INFORME DE HITO DE CONTROL
N° 129-2024-OCI/5304-SCC

**“EJECUCIÓN DE LA OBRA: CONSTRUCCIÓN DEL PUENTE
JUANA RÍOS Y ACCESOS, CUI N° 2459360”**

HITO DE CONTROL N° 1
“ESTADO SITUACIONAL DEL PROYECTO A JUNIO 2024”

Imagen n.º 3
Plano de ubicación y localización - Cantera Río Chongoyape

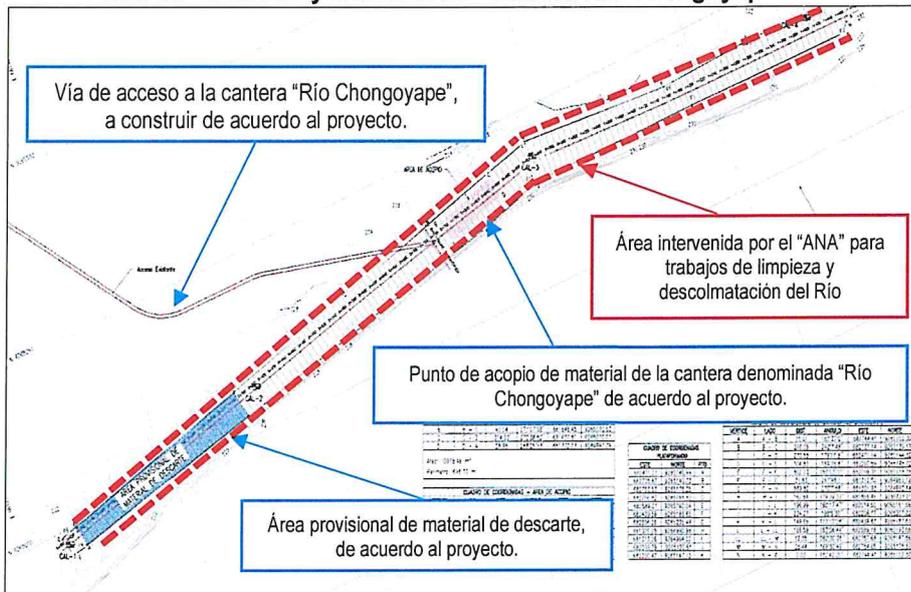
De la inspección física realizada, se pudo observar que, en la zona de la cantera "Río Chongoyape, identificada en el plano como área de acopio y área provisional de material de descarte", actualmente el Ministerio de Desarrollo Agrario y Riego (MIDAGRI), a través de la Autoridad Nacional del Agua (ANA)⁴ viene realizando trabajos de limpieza, descolmatación de cauce y conformación de diques de protección de ambas márgenes del río, aguas arriba y abajo de la zona de intervención del Proyecto, siendo el alcance de dicha intervención de aproximadamente dos (2) kilómetros sobre el cauce del río, los cuales convergen con la áreas de cantera destinadas para el proyecto de construcción del puente Juana Ríos, conforme se muestra en las siguientes imágenes:

Cabe señalar que, la potencia o volumen de la cantera se ha visto alterada y reducida significativamente en los sectores indicados para acopio y extracción, debido a los trabajos de limpieza y descolmatación ejecutados por el ANA; asimismo, el acceso a la cantera se ha interrumpido por la conformación de diques para defensa de los márgenes del río, generando variaciones en las características de la topografía, consideradas en la elaboración del Estudio Definitivo, conforme se detalla en las siguientes imágenes:

Imagen n.º 8
Intersección "T" a nivel C.P Juana Ríos

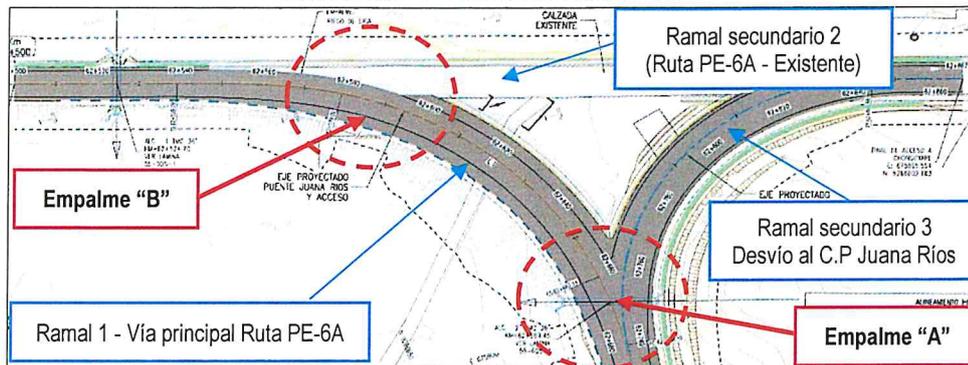
Al respecto, la propuesta planteada en el Estudio de diseño geométrico presenta dos (2) sectores o zonas de convergencia de la vía principal con los ramales secundarios, los cuales, debido a la interacción de vehículos en ambos sentidos, se consideran como puntos de conflicto según el DG-2018, para el presente informe se denominarán Empalme A y Empalme B, según el siguiente detalle:

Según el DG-2018, las intersecciones a nivel deben contener las mejores condiciones de seguridad, visibilidad y capacidad, posibles; sin embargo, respecto de la propuesta planteada en el Estudio de diseño geométrico se advierte las siguientes situaciones:

Imagen n.º 9
Intersección "T" con vía secundaria al C.P Juana Ríos

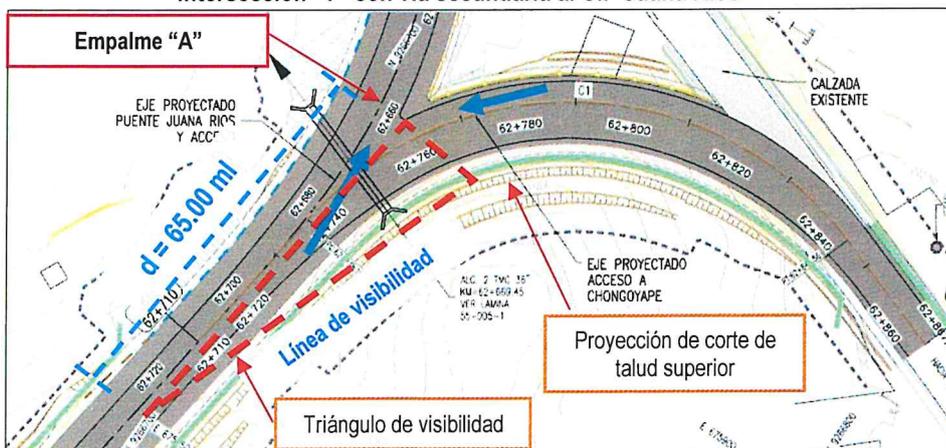
La Comisión de Control calculó la distancia de visibilidad⁶ "d", para un vehículo que se aproxime al empalme "A" (sentido: acceso del Puente Juana Ríos con dirección a Chiclayo), obteniendo que, la distancia de visibilidad es de 65 metros lineales, desde la progresiva km 62+725 al km 62+660 (punto de conflicto en el empalme A), debido a la presencia de talud superior en el lado derecho de la vía (considerando la proyección de corte en banquetas), el cual limita la visibilidad de los vehículos que ingresen del ramal secundario⁷ a la vía principal, conforme se muestra en la siguiente imagen:

Sin embargo, la distancia de visibilidad mínima establecida en el DG-2018, para una velocidad máxima de 50 km/h, es de 100 m para vehículos livianos (L=5,80 m), 141 m para un camión de dos ejes (L=12,30 m), y 184 m para tracto camión de tres ejes con semirremolque de dos ejes (L=20,50 m), conforme a la siguiente tabla:

Imágenes n.ºs 12 y 13
Intersección "T" - Diseño proyectado puente Juana Ríos y acceso

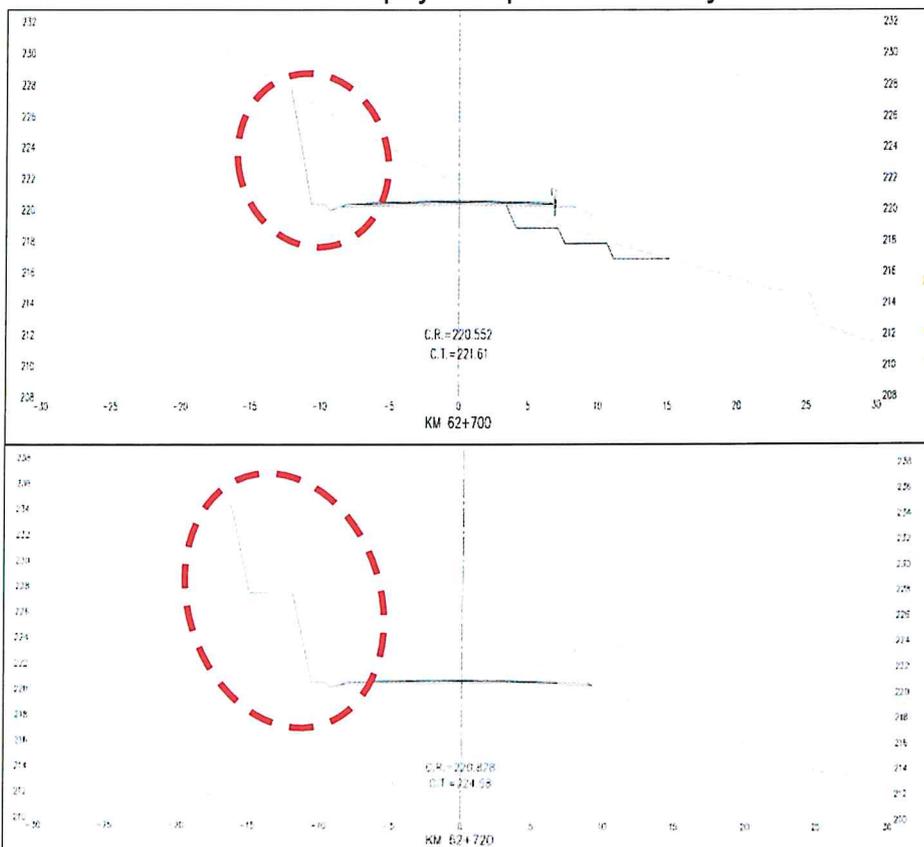
Cabe precisar que la restricción de la distancia de visibilidad, es debido a las condiciones del talud superior (margen derecha de la vía), el cual aún después de los trabajos proyectados en el talud, restringiría la visibilidad, conforme se muestra en la siguiente imagen de sección transversal en la vía:

Imagen n.º 15
Intersección "T" – Plano de planta señalización y seguridad vial proyectado

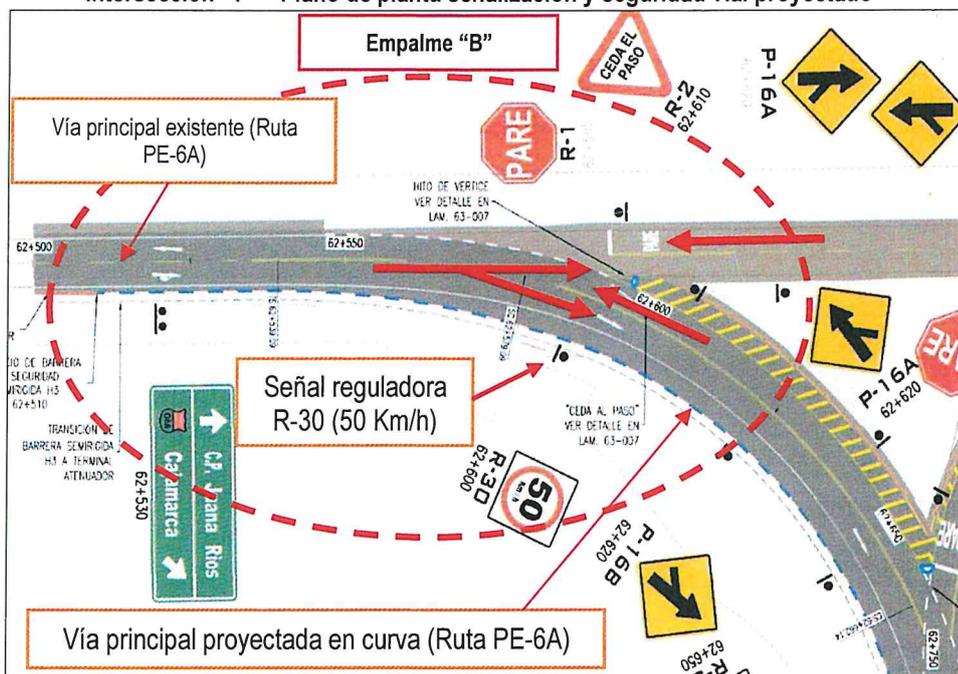
Sin embargo, el Estudio de diseño geométrico estableció como velocidad de diseño 50 km/h, en ese sentido, el plano n.º 181964-63-001 "Planta señalización y seguridad vial", contempla una señal reguladora R-30 (velocidad 50 km/h), ubicada en el interior de la curva de la vía principal, según el siguiente detalle:

Al respecto, considerando que el Estudio de tráfico registró velocidades hasta de 90 km/h y la velocidad de diseño es de 50 km/h¹¹, se advierte que el estudio no contempla señales reguladoras para la reducción gradual de velocidad máxima que atiendan la distancia mínima para cambio de velocidad, conforme se precisa en el Manual de Dispositivos de Control del Tránsito Automotor para Calles y Carreteras¹², el cual establece lo siguiente:

Según lo expuesto, dado que la vía principal tiene carriles en curva, y dos puntos de convergencia con ramales secundarios con carriles a doble sentido, se generaría una convergencia de maniobras para el derecho de paso en el cruce del tránsito vehicular, sin embargo, el Estudio Definitivo, seleccionó una velocidad de diseño de 50 km/h, con la cual no se cumplen las distancias mínimas de visibilidad y reducción gradual de la velocidad; aún cuando el DG-2018 establece que las intersecciones a nivel deben contener las mejores condiciones de seguridad, visibilidad y capacidad, posibles.

Imagen n.º 17
Plano de perfil longitudinal del Puente Juana Ríos

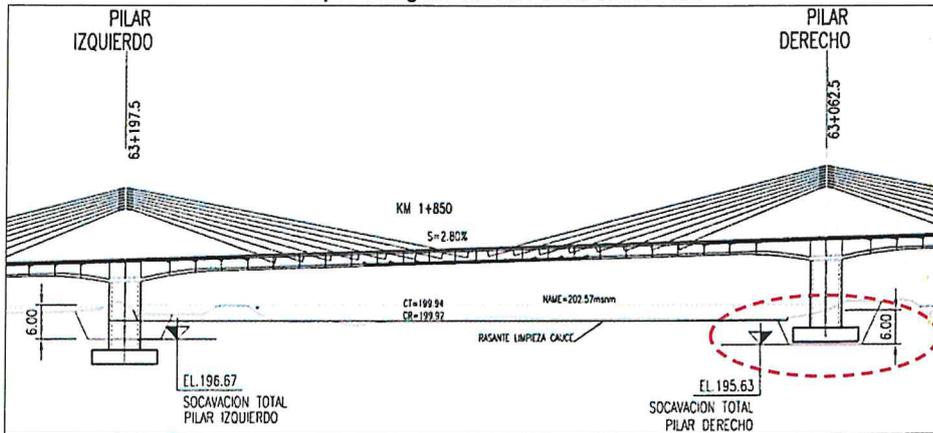
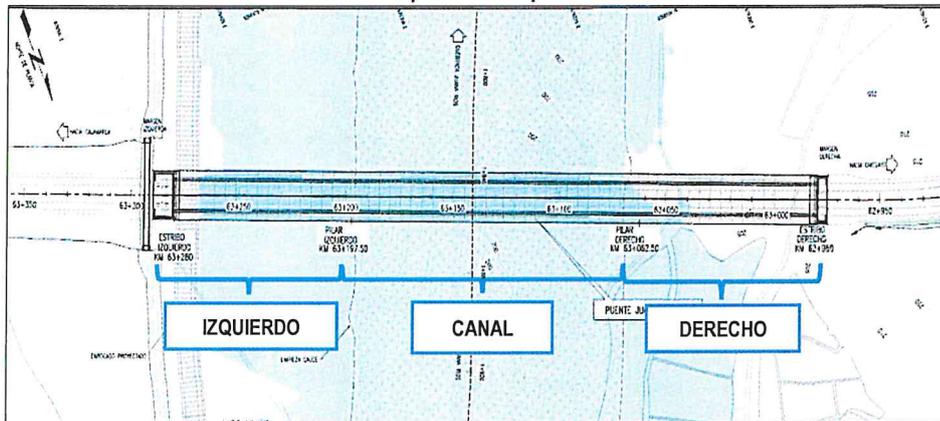
Asimismo, se procedió con la revisión de los planos del Estudio Definitivo, verificando que, las secciones transversales del eje del puente, muestran a la zapata del pilar derecho a un nivel diferente del izquierdo, habiéndose adoptado como resultado de socavación los mismos valores para ambos, conforme se detalla en el cuadro precedente, del cual se muestran las siguientes imágenes:

Del cuadro n.º 2 anteriormente presentado se verifica que, como resultado de la sumatoria entre la socavación general (0,30 m) más la contracción en el canal (ancho interno entre pilares) (2,68 m), da como resultado la profundidad de socavación de 2,98 m.

Por ende, siendo la cota del fondo del cauce del río 199,94 m s.n.m., estos datos determinan una cota de *socavación general + contracción* de 196,96 m s.n.m., por lo tanto, la parte superior de la zapata del estribo derecho debería estar por debajo de este nivel, conforme lo establece el Manual de Puentes.

Plano de sección y elevación de pilotes - pilar derecho del puente Juana Ríos

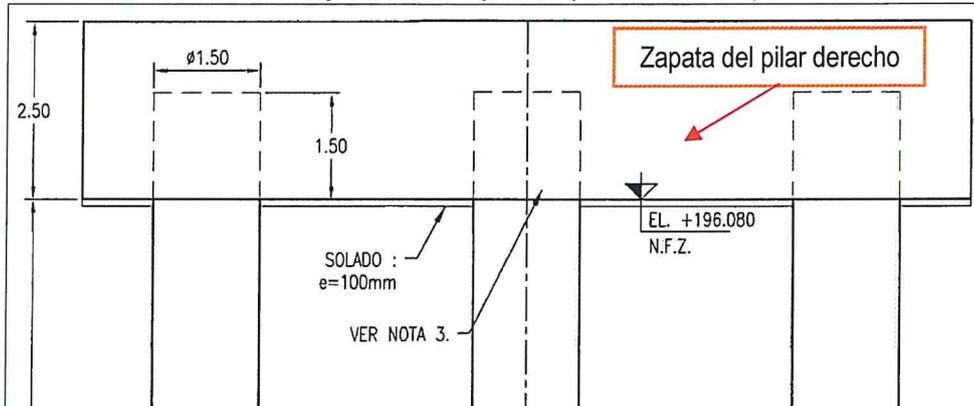
Sin embargo, el "Plano n.º 181964-3-011-planta, sección y elevaciones de pilotes del pilar derecho", considera como nivel de desplante de la zapata 196,08 m s.n.m., y siendo la altura de la zapata 2,50 m, la parte superior de la zapata estaría en la cota 198,58 m s.n.m.; es decir, 1,62 m sobre la cota o nivel de socavación por contracción determinado en el Estudio de hidrología e hidráulica, conforme se detalla a continuación:

Nivel de profundidad o desplante de la zapata – Apoyo margen derecho

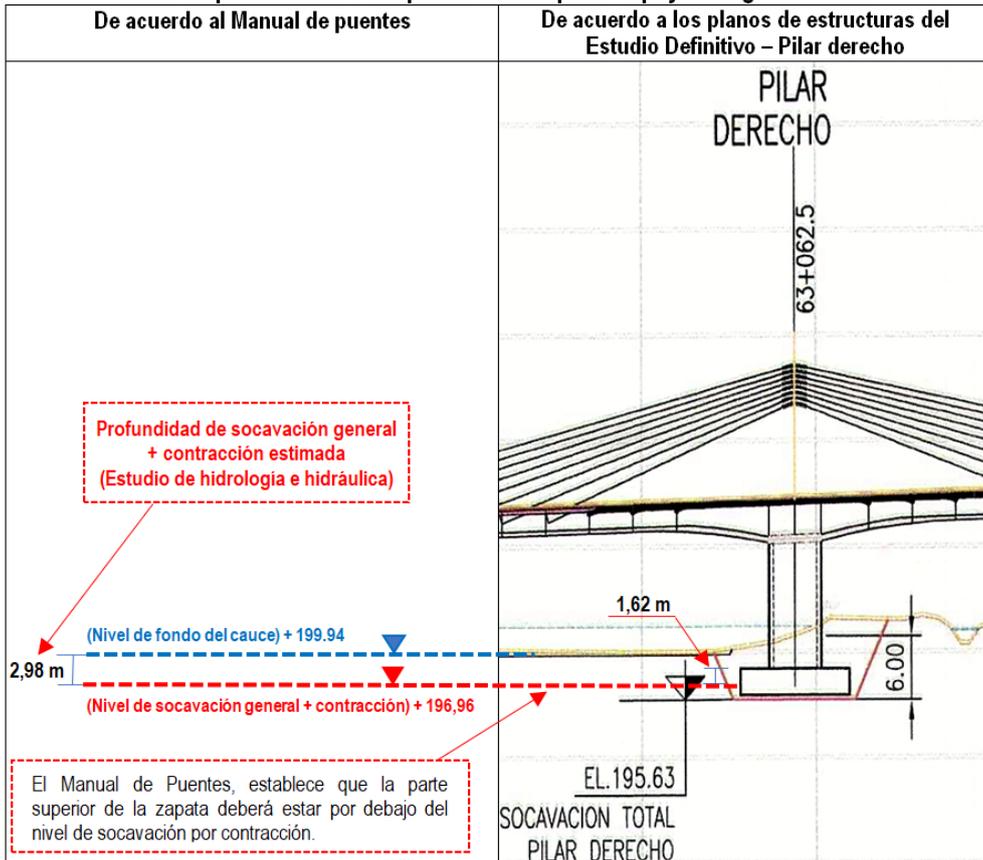
En ese sentido la inconsistencia del Estudio Definitivo con respecto al Manual de Puentes en cuanto a haber considerado la parte superior de la zapata por encima de la cota o nivel de *socavación general + contracción*, no brinda las garantías de seguridad de la subestructura del puente ante los efectos de la socavación.

Imagen n.º 21
Plano de perfil longitudinal del Puente Juana Ríos

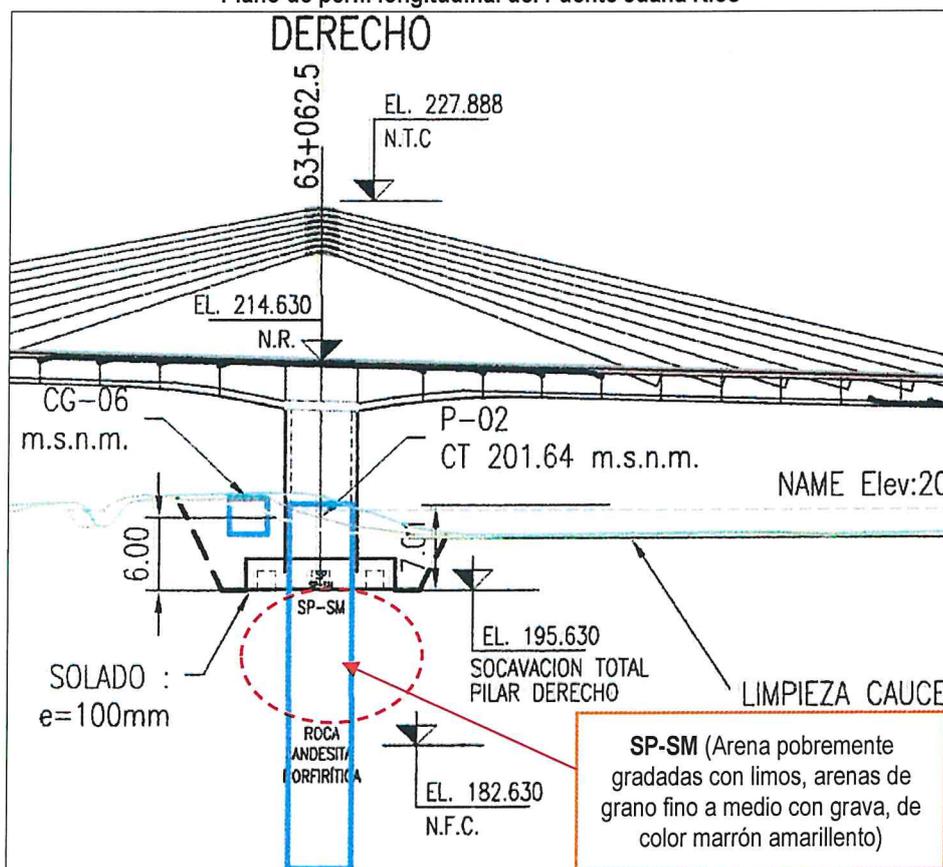
Cabe señalar que, los resultados del Estudio de geología y geotecnia del Estudio Definitivo respecto al sondeo P-02 en el Pilar derecho¹⁶, realizado a una profundidad de 20,00 m, indica que por debajo de la cimentación proyectada se encuentra un material de tipo SP-SM (arena pobremente gradada con limos, arena de grano fino a medio con grava, de color marrón amarillento) hasta una profundidad de 8,50 m, posterior a ello se encuentra un material de tipo SM hasta una profundidad de 17,50 m, a partir del cual se presenta un material de tipo roca andesita porfirítica, conforme se muestra en la siguiente imagen:

Los resultados obtenidos del Estudio de geología y geotecnia, demuestran que, el material donde se apoya la zapata del pilar, corresponde a un suelo tipo SP-SM, arena, el cual es susceptible a la socavación, por lo que es necesario que la parte superior de esta zapata se encuentre por debajo de la socavación estimada por contracción, con la finalidad de minimizar la obstrucción al flujo de la inundación y que se produzca socavación local.
